Ihr Zeichen:
Unser Zeichen DOK-Nr.:
O-614-11-16-20-FF Hohenkirchen

Datum: 13.12.2016

**Besichtigung gemäß § 17 Sozialgesetzbuch (SGB) VII
Bericht über das Besichtigungsergebnis**

Mitglied: Gemeinde Hohenkirchen Amt Klützer Winkel
Betriebsteil: FF Gramkow

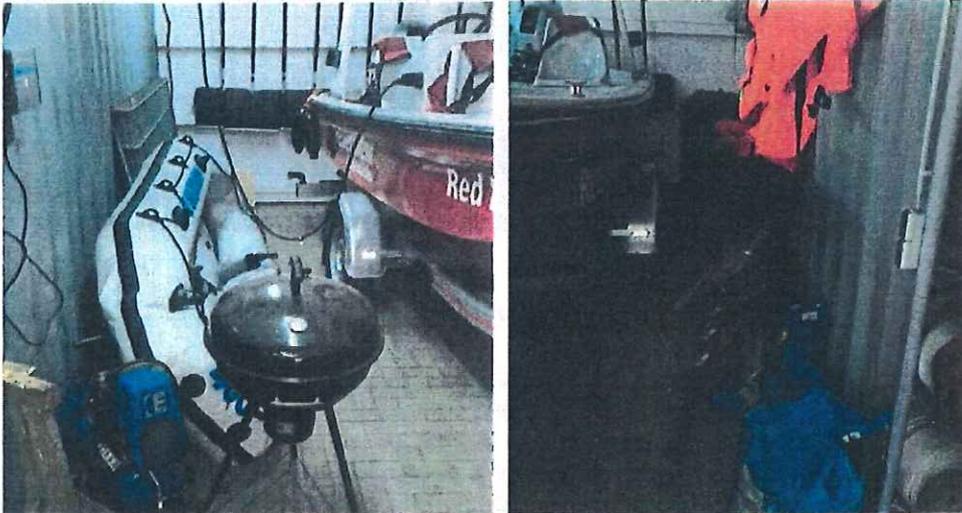
Räume im Feuerwehrhaus werden auch zu Wahlen (z. B. Kommunal, Landtag, Bundestag) oder Gemeindevertreter-, Sozial-, Finanz- und Bauausschusssitzungen genutzt. Die vorhandenen Parkplätze für die Einsatzkräfte vor dem Feuerwehrhaus stehen dann nicht zur Verfügung. In diesem Zusammenhang gab es, als die Feuerwehr zeitgleich zu einem Einsatz gerufen wurde, zu einer gefährliche Situation. Dabei wäre es fast zu einem Unfall gekommen.

Bauliche Anlagen müssen so eingerichtet und beschaffen sein, dass Gefährdungen von Feuerwehrangehörigen vermieden und Feuerwehreinrichtungen sicher untergebracht sowie bewegt und entnommen werden können, s. § 4 Abs. 1 UVV "Feuerwehren i. V. m. DIN 14092 Teil 1 „Feuerwehrhäuser Planungsgrundlagen“.

Die Forderung ist z. B. erfüllt, wenn mindestens 12 Pkw-Stellplätze im unmittelbaren Bereich des Feuerwehrhauses vorhanden sind und ständig zur Verfügung stehen. Darüber hinaus sollte die Anzahl der Pkw-Stellplätze mindestens gleich der Anzahl der Sitzplätze der im Feuerwehrhaus untergebrachten Feuerwehrfahrzeuge sein. Eine Behinderung des Feuerwehrbetriebs soll ausgeschlossen werden. Das Parken von anderen Nutzern der Räumlichkeiten im Feuerwehrhaus sollte hier das Parken verwehrt werden.
